HØRINGSSVAR HALLANDSGADEKARRÉEN

HØRINGSSVAR
ROSENDALSGADEKARRÉEN

HØRINGSSVAR
OTTO MALLINGS GADEKARRÉEN

HØRINGSSVAR
CITYRINGKARRÉEN

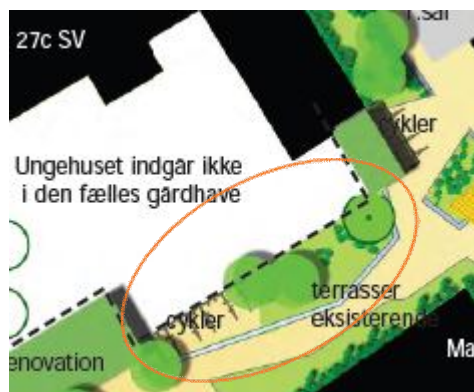
Jeg vil gerne uddybe mit forslag til en ændring af Hallandsgade-projektet:

Jeg vil foreslå at der bygges overdækket cykelparkering langs hele den sydøstlige mur mod Ungehuset. Da der er mange beboere omkring gården vil jeg foreslå cykelparkering i to etager. Dermed kan man samle cykelparkeringen og sløjfe nogle af de mindre cykelstativer som er fordelt rundt om i gården – f.eks. ved Hallandsgade 6 og Hallandsgade 6B. Med de mange overdækkede cykelparkeringspladser er det nemmere at bede cyklister om ikke at benytte fællesporten til parkering. I stedet kunne der eventuelt tillades parkering af enkelte barnevogne i siden af porten.

Hvis det er muligt indenfor projektets budget vil jeg foreslå et halvtag med "grønt tag", der kan forgrønne gården set ovenfra. Alternativt et almindeligt halvtag.

Hvis forslaget ikke er muligt at gennemføre pga. økonomiske begrænsninger, håber jeg at gårdlavet på et senere tidspunkt kan vedtage at bygge overdækket cykelparkering i to etager. Derfor vil jeg foreslå at gårdprojektet vil tage højde for at forslaget kan føres ud i livet på et senere tidspunkt.

Fra: Accent [_____](#)
Sendt: 10. september 2014 17:20
Til: TMFKP BF CNA NYE ANLÆGSPROJEKTER
Cc: 'Bengt Olson'
Emne: Rosendalsgadekarréen Forslag 2 - forhøjelse af "gulvet"

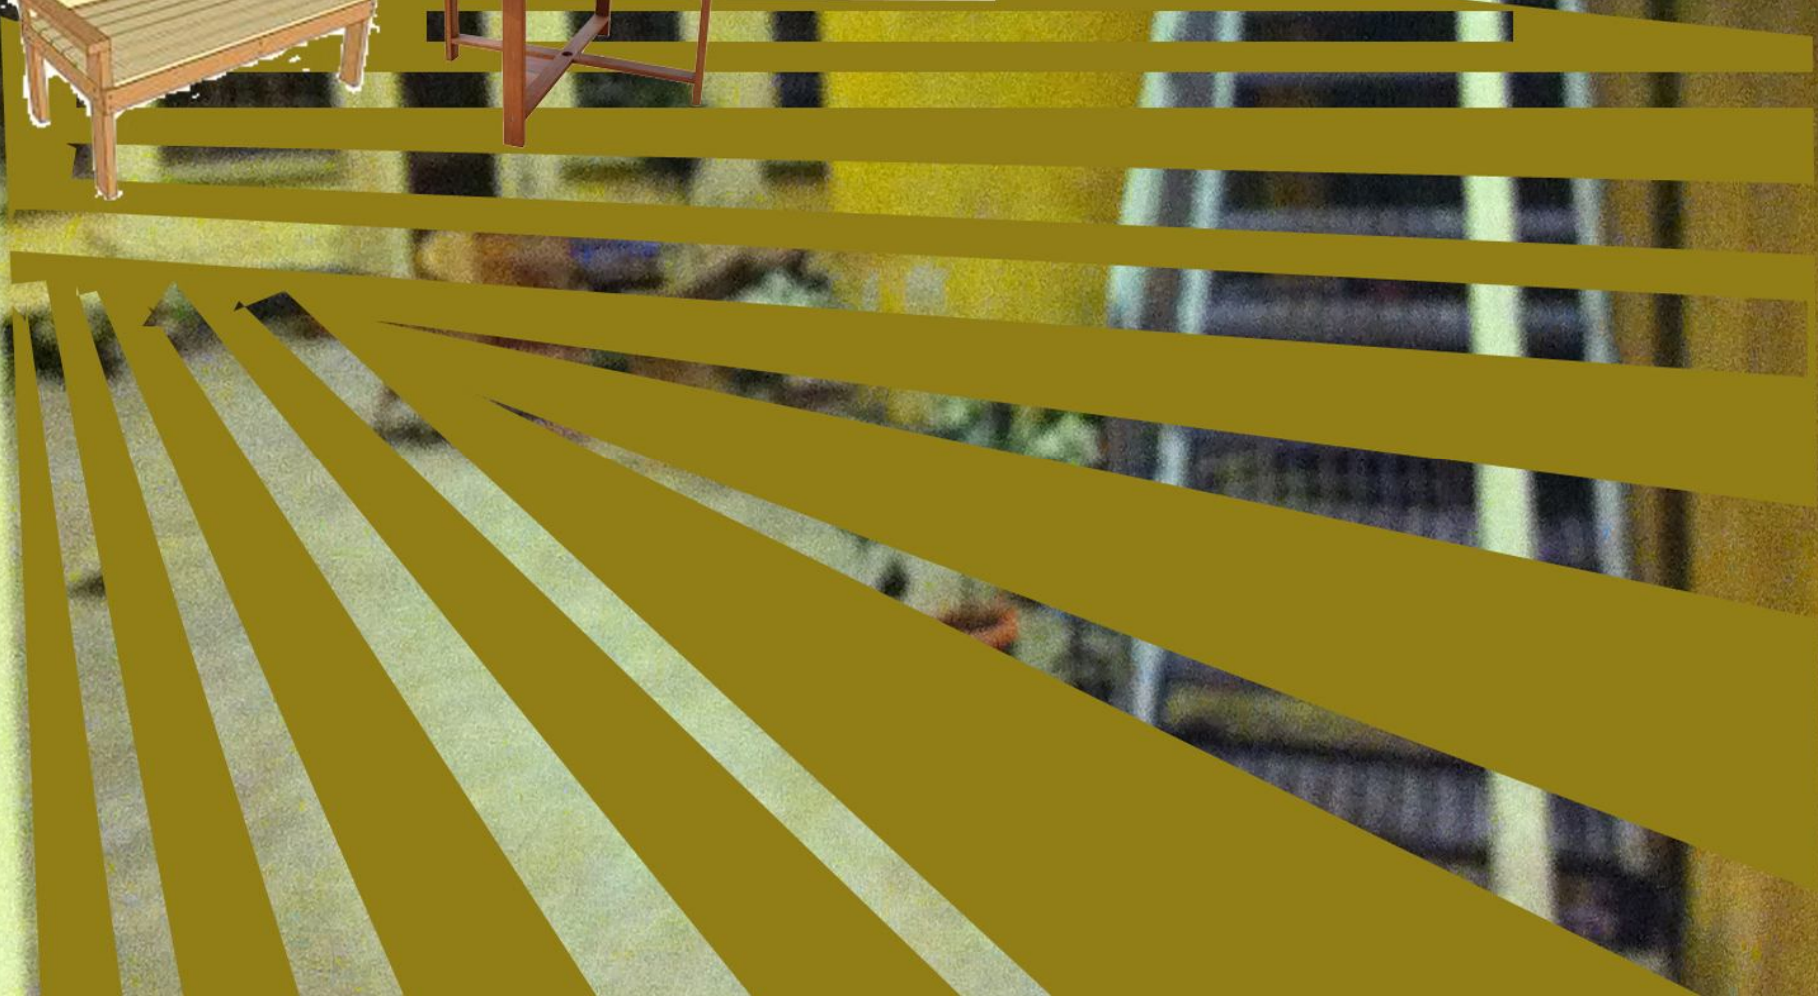
Jeg har lavet en meget hurtig (og groft) tegning af mit forslag. Håber I kan forstå meningen.

Det kunne være en "deck" omkring 150-200 cm høj som er i midten af gården, måske 1 meter fra væggene, under hvilket man kan opbevare cyklerne.

Den "deck" kun have plast eller glas vægge (translucent, så at den ikke tog lys fra gårdens nederste lejligheder, men samtidig gav beboerne lidt "privacy" når folk sad ud for vinduerne.

Så 3 punkter her:

cykler opbevaring
forhøjet gård
"privacy" glas
